INTERPELACJA

w sprawie propozycji zmiany organizacji ruchu na skrzyżowaniu ulic Jana Sawy i Tomasza Zana w Lublinie

Uchwała Nr 13/III/2023
Rady Dzielnicy Rury
z dnia 18.04.2023 r.

Załącznik nr 1 do Uchwały nr 13/II/2023 z dnia 18.04.2023

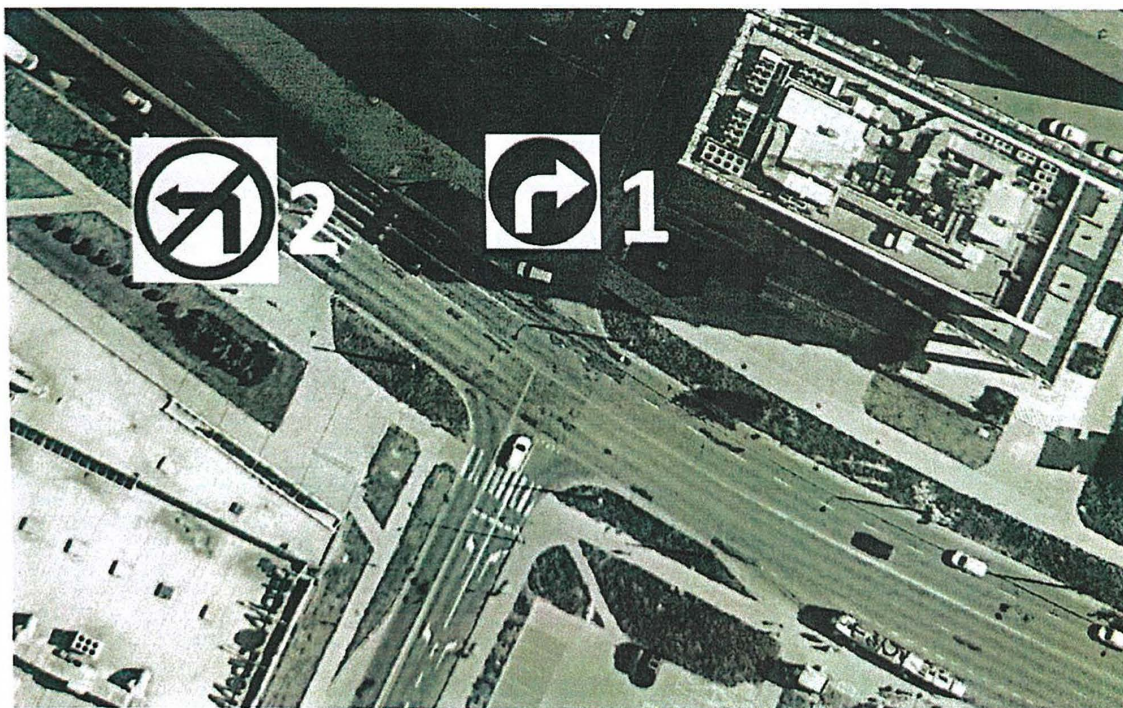
- 1) Wnioskujemy o ustawienie znaku C-2 (nakaz skrętu w prawo) w lokalizacji wskazanej cyfrą nr 1 na załączniku graficznym tj. na wyjeździe do ulicy Zana z zabudowań zlokalizowanych przy adresie Zana 32.
- 2) Wnioskujemy o ustawienie znaku B-21 (zakaz skrętu w lewo) w lokalizacji wskazanej cyfrą nr 2 na załączniku graficznym tj. przed sygnalizacją świetlną w okolicy sklepu Media Markt jadąc od ulicy Wileńskiej.

Wprowadzenie przedmiotowej zmiany wpłynie na polepszenie organizacji ruchu poprzez udrożnienie wyjazdu z ulicy Jana Sawy ze względu na brak konieczności ustępowania pierwszeństwa pojazdom skręcającym do birowca przy ulicy Zana 32a z pasa ruchu określonego cyfrą nr 2 na załączniku graficznym. Ponadto spowoduje, iż kierowcy wyjeżdżający spod wskazanego birowca i skręcający w lewo lub jadący prosto nie będą utrudniały wyjazdu z ulicy Jana Sawy. Tworzące się korki są szczególnie uciążliwe w godzinach porannych, a także w czasie kiedy osoby pracujące w birowcu kończą pracę.
